AUTORITA' di BACINO del RENO

**Piano Stralcio
per l'Assetto Idrogeologico**

*Modifica agli ambiti territoriali di applicazione dell'art.5 del vigente
Piano stralcio assetto idrogeologico*

SCHEDA n.107 / m1

Zonizzazione vigente

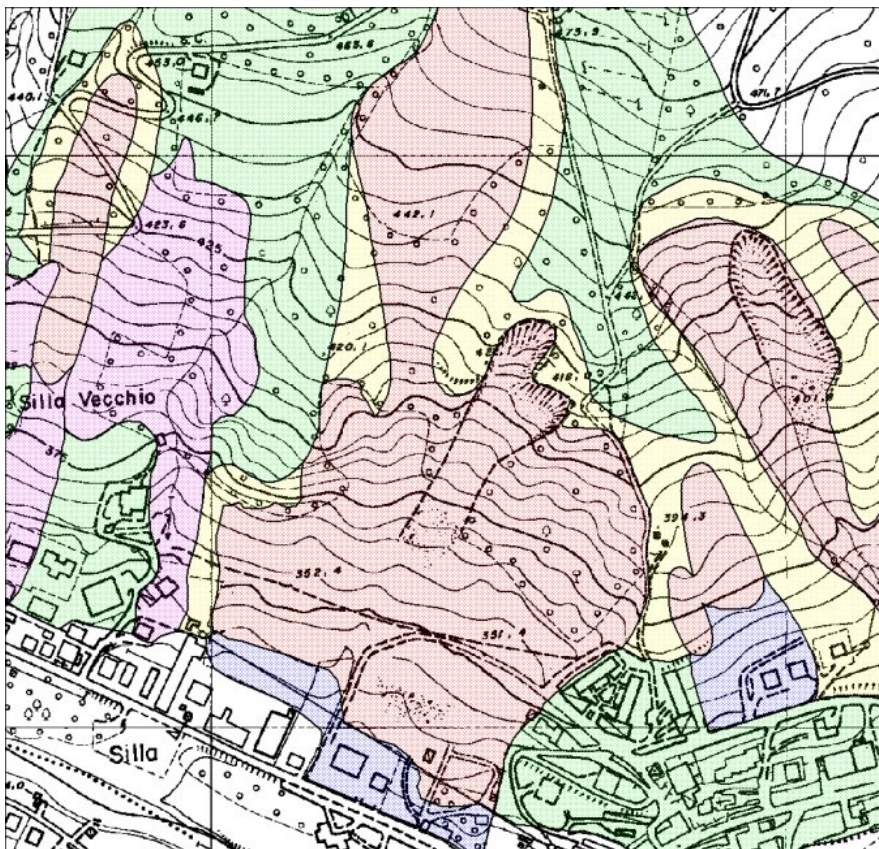
Visto che l’istruttoria tecnica effettuata ha evidenziato che i movimenti franosi avvenuti in più riprese tra la primavera del 2004 e la fine del 2008 hanno comportato una sensibile variazione delle condizioni geomorfologiche generali del versante su cui gli stessi movimenti si sono innescati, si è elaborata una modifica della zonizzazione che ha tenuto conto anche dei dati e delle indicazioni trasmessi dalla Comunità Montana Alta e Media Valle del Reno, che si è occupata e tuttora si occupa della sistemazione e del consolidamento dell’area in esame.

I risultati dell’istruttoria hanno portato alla modifica della scheda vigente con allegata perimetrazione e zonizzazione seguendo l’iter di variante previsto dall’art. 14 c. 3 delle norme del PSAI. Le modifiche consistono sostanzialmente nell’eliminazione di un’area da sottoporre a verifica con ampliamento dell’area in dissesto a monte dell’abitato di Silla e relative area di possibile evoluzione (zona 2) e di possibile influenza (zona 3).
